# DEMANDE D'AUTORISATION ENVIRONNEMENTALE POUR UN PROJET DE RENOUVELLEMENT ET D'EXTENSION DE CARRIÈRE

COMMUNES DE VÉNIZEL ET VILLENEUVE-SAINT-GERMAIN

COURRIERS ET AVIS DES SERVICES INSTRUCTEURS

# Liste des courriers et avis des services instructeurs

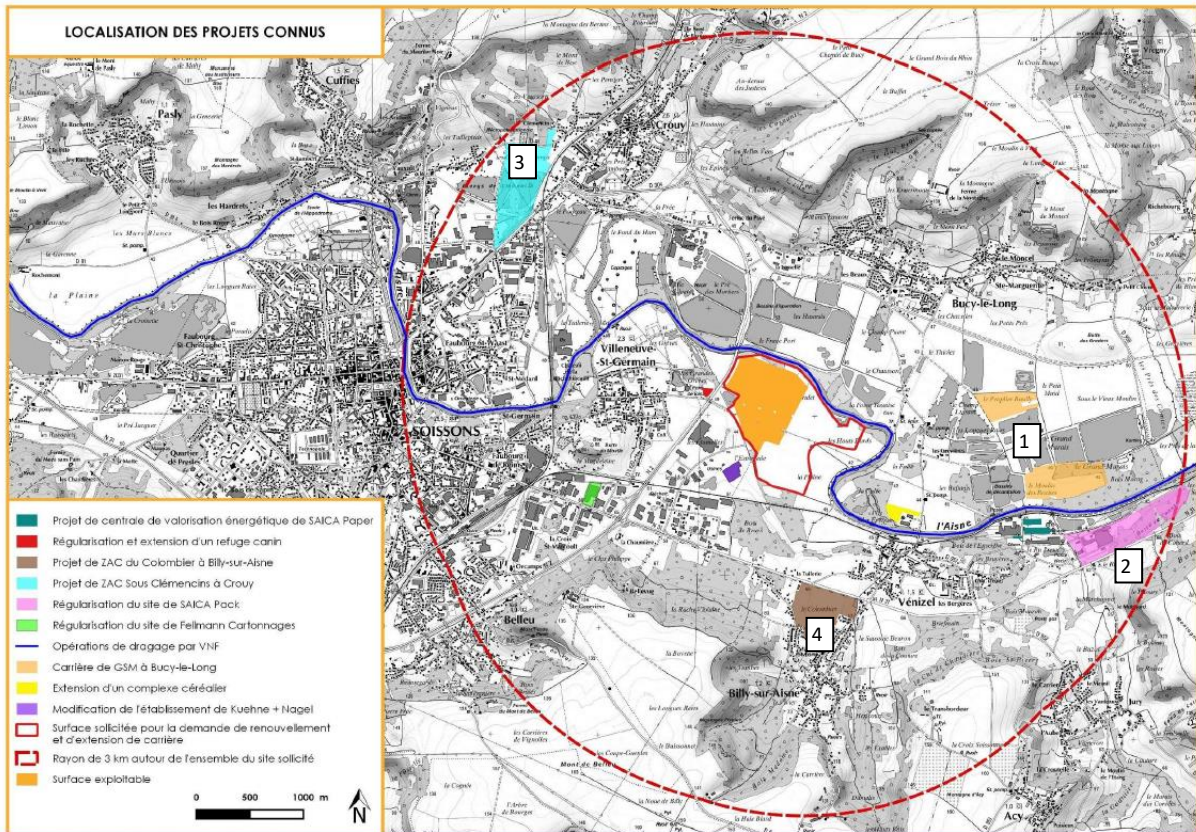
L'avis de l'AE sur la carrière de Bucy-le-long (1 sur la carte page suivante) met en évidence la destruction de la station d'Orchis pyramidal et du Laiteron des marais, ainsi que le dérangement du Busard des roseaux et du Martin-pêcheur. Les 2 espèces végétales ne sont pas présentes sur le site de l'extension. Pour les 2 espèces d'oiseaux, le projet d'extension peut également créer un dérangement ponctuel pour le busard en chasse mais lui offre aussi des habitats plus propices à la chasse que les terrains cultivés. Le projet s'accompagne de mesures de reboisement et de création d'une prairie humide de fauche. Ces espaces feront l'objet d'une convention avec Natur'AGORA pour assurer leur bonne gestion.

L'éloignement relatif du projet, les mesures prises et la nature des habitats impactés n'entraînent pas d'effets cumulés notables avec le projet d'extension.

Concernant le remembrement des communes de Sermoise et Ciry-Salsogne (02) suite à l'aménagement de la RN 31 (2 sur la carte page suivante), l'avis de l'AE met en évidence des incidences résiduelles sur environ 0,5 ha de boisement et 30 mètres de haies. L'éloignement relatif du projet (2.8 km) et les habitats impactés n'entraînent pas d'effets cumulés notables avec le projet d'extension.

Au sujet du projet d'aménagement du secteur « Sous-Clémencin » à Crouy (3 sur la carte page suivante) ; l'étude d'impact met en avant la destruction essentiellement de cultures et d'espaces en friches de faible intérêt floristique et phytocoenotique. La faune recensée (oiseaux, amphibiens et chiroptères communs) n'est pas impactée de manière notable par le projet grâce en particulier à la conservation des étangs et des mesures prises pour assurer une perméabilité de l'aménagement pour les déplacements de la faune.

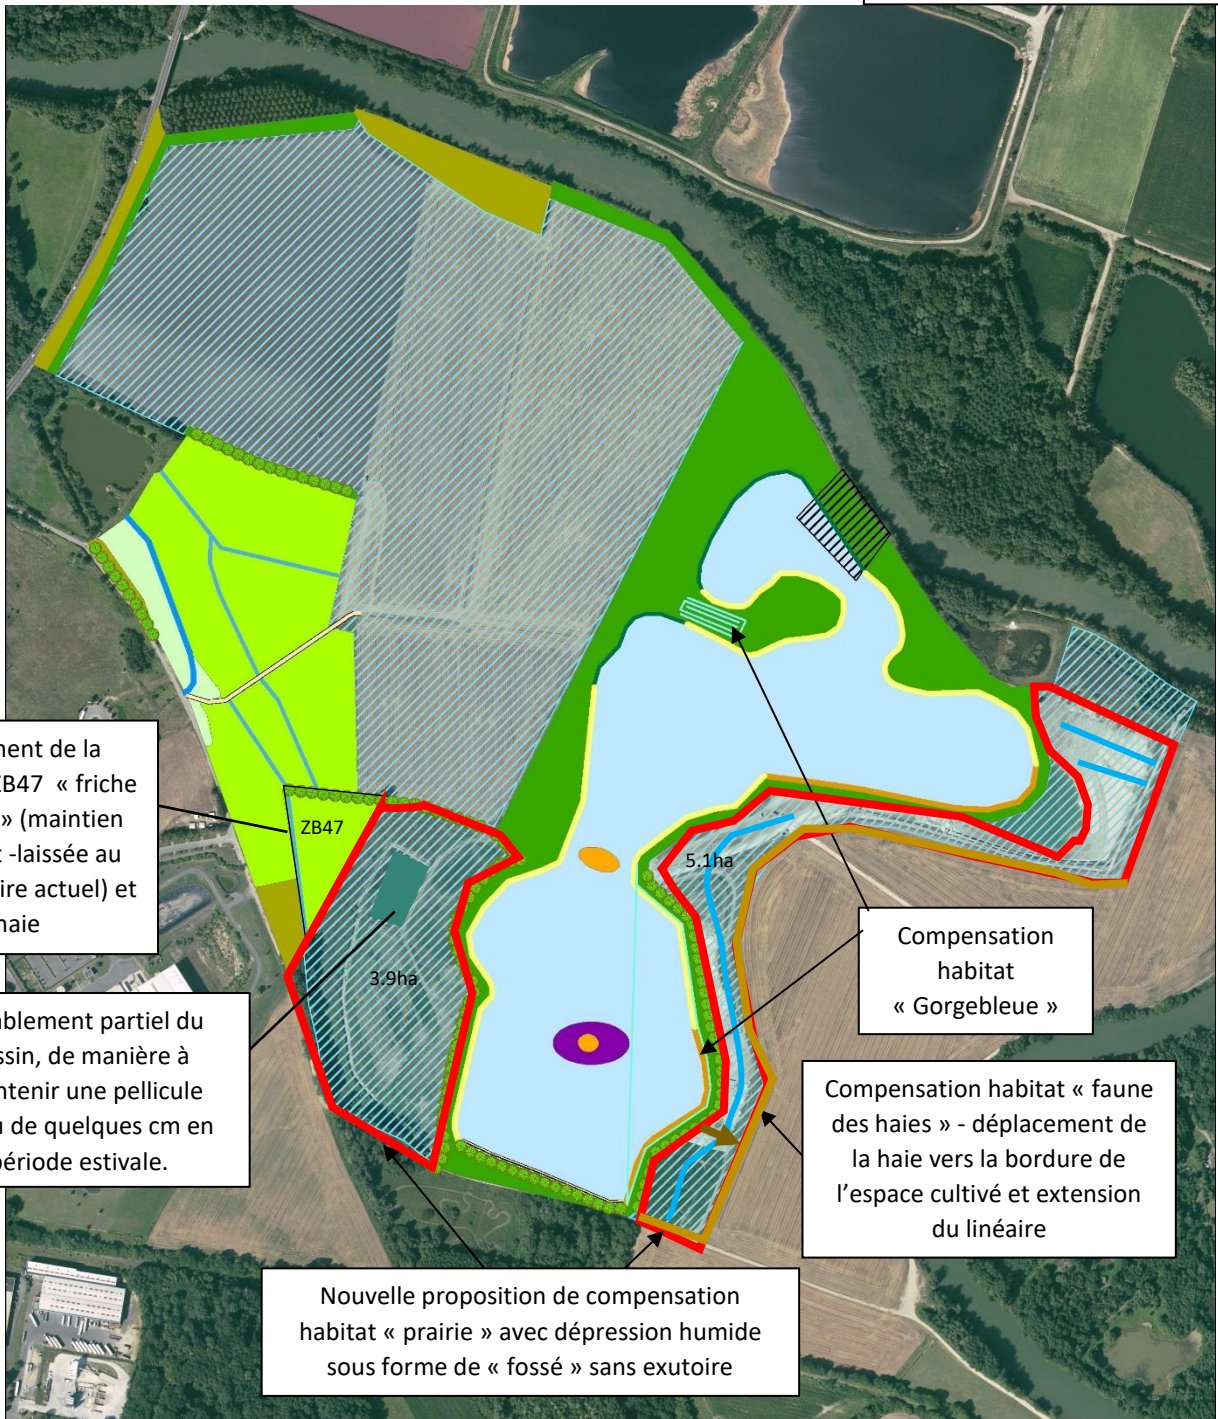
Les travaux consisteront donc en la restauration globale de surface prairiale par décapage allant de 20 à 50 cm, des dépressions plus importantes sous la forme de « fossés » seront créés (comme il en existe sur la zone de l'extension), toutefois, ces dépressions linéaires n'auront pas d'exutoire, si bien qu'il s'agira de zones plus hygrophiles où pourra se développer des végétations de type cariçaie / jonchaie comme s'en observent sur les prairies situées à l'emplacement de l'extension. Ces espaces auront un linéaire d'environ 1200 m pour 3000 m<sup>2</sup>.

Au final 120 m de haies seront détruits avec l'exploitation, et environ 1530 m seront restaurés auquel s'ajoutent les 120 m remis en état.

Evitement des prairies

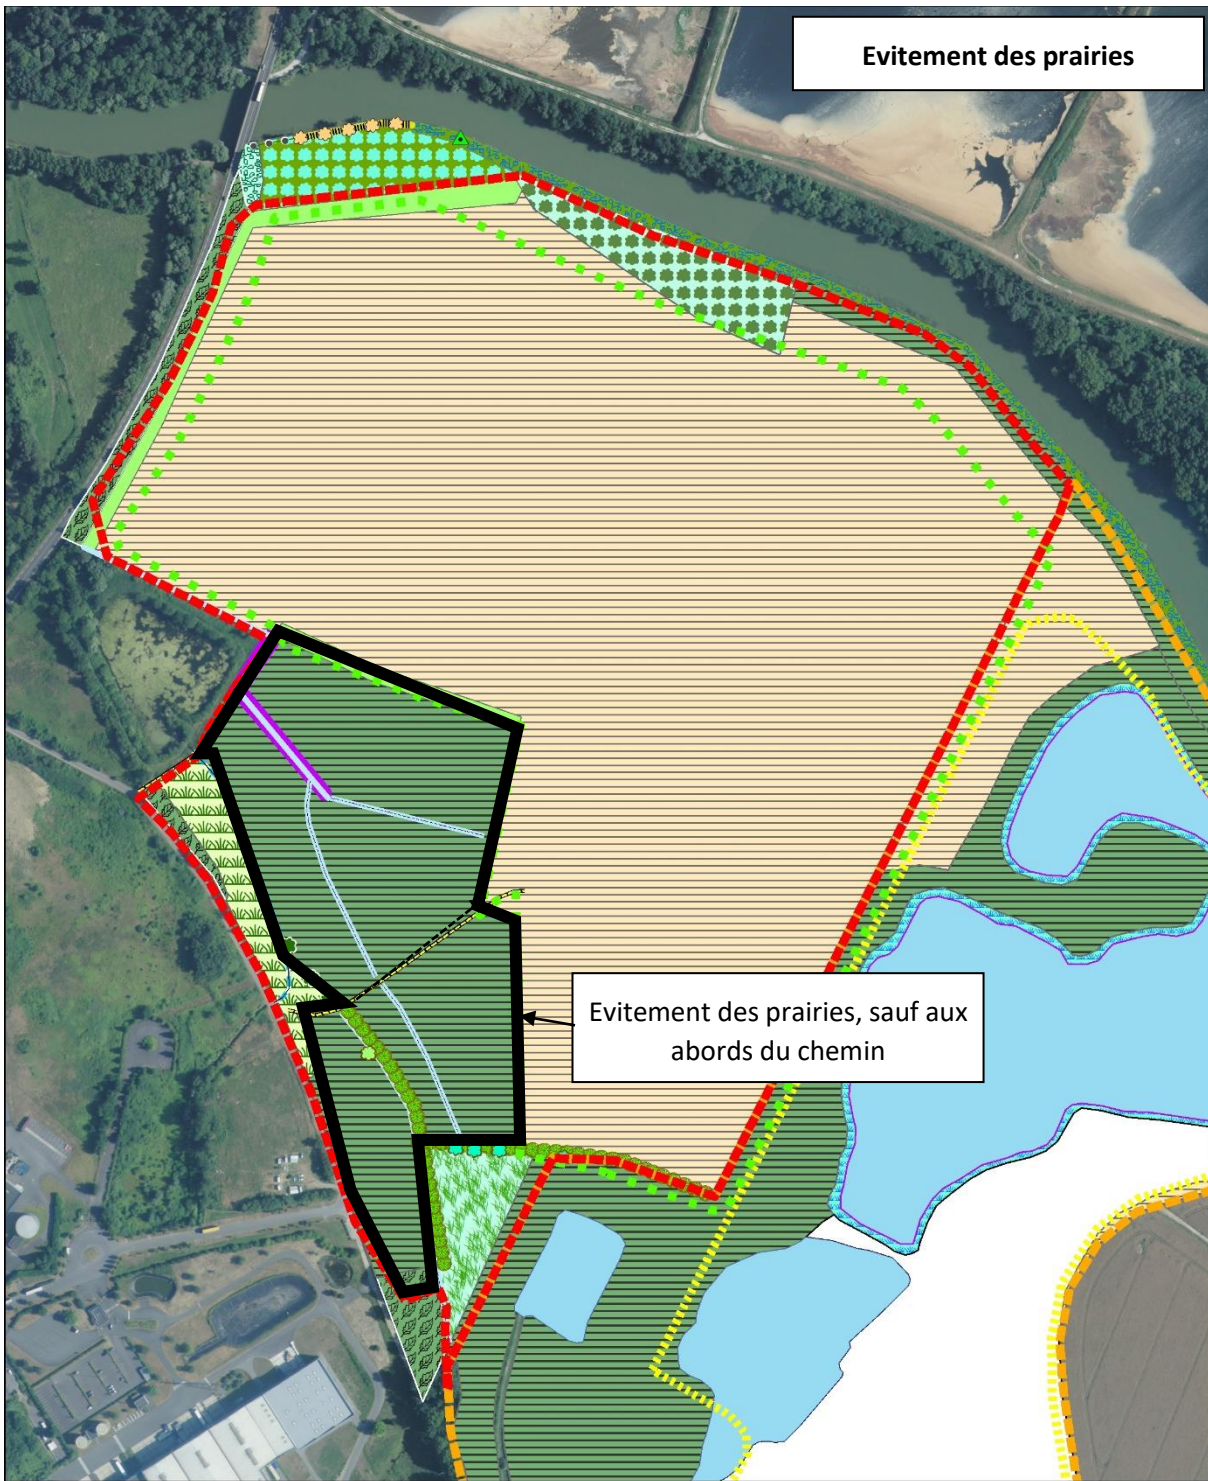
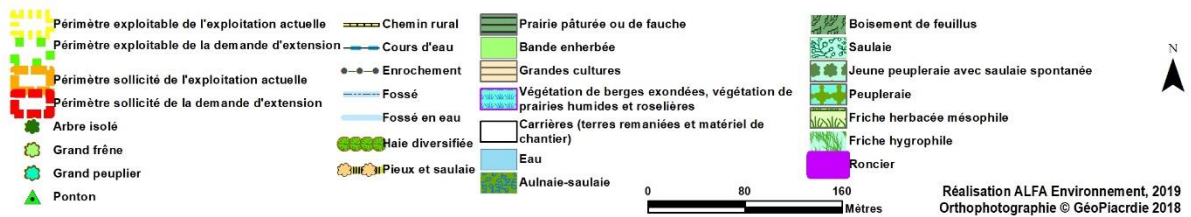
- les prairies naturelles, les fossés les traversant et qui abritent notamment la Gorgebleue à miroir, le Tarier pâtre, les batraciens et reptiles ainsi que les insectes, la zone humide, le boisement à Orme lisse, comme figuré sur le plan non paginé "localisant les secteurs d'intérêt écologique" sont exclus du projet d'aménagement et constituent les mesures compensatoires, du fait de la quasi-absence des mesures d'évitement trop partielles,

- cet ensemble fera l'objet d'un plan de gestion écologique visant à restaurer chaque habitat ainsi que le corridor écologique du sud du site jusqu'à la rivière Aisne avec restauration des rares prairies non cultivées et drainées de la vallée par des conventions avec les agriculteurs et ceci pour une durée de 30 ans,

Après échanges avec la Direction Régionale de l'Environnement, de l'Aménagement et du Logement, la Direction Départementale des Territoires de l'Aisne et le Conseil Scientifique National de protection de la nature (CNPN), une nouvelle mesure d'évitement majeure a été intégrée au projet : elle consiste en l'évitement des secteurs de prairies. Cet évitement induit la conservation des bandes boisées, des fossés, des prairies et d'une prairie enfrichée. Seul le chemin d'accès à l'exploitation s'implantant sur le chemin rural actuel de la Haute Borne sera utilisé dans le cadre du projet, avec potentiellement nécessité de le conforter avec un impact sur quelques mètres de part et d'autre du chemin.

Le plan ci-après permet d'identifier les secteurs évités.

Les prairies en place sont entretenues de manière trop intensive actuellement (surpâturage par les chevaux, amendements, fauche multiple, pesticides...). Une des mesures est par conséquent l'allègement des modes de gestion de manière à favoriser l'expression de la faune et de la flore spontanée sur la durée de l'exploitation. L'objectif est de viser à reconstituer des prairies mésophiles caractéristique du contexte alluvial.

GSM reprendra l'entretien de ces prairies à l'agricultrice en place (indemnisation) puis prendra en charge directement l'entretien en respectant les objectifs de gestion extensive de ce type de prairie pendant la durée de l'exploitation.
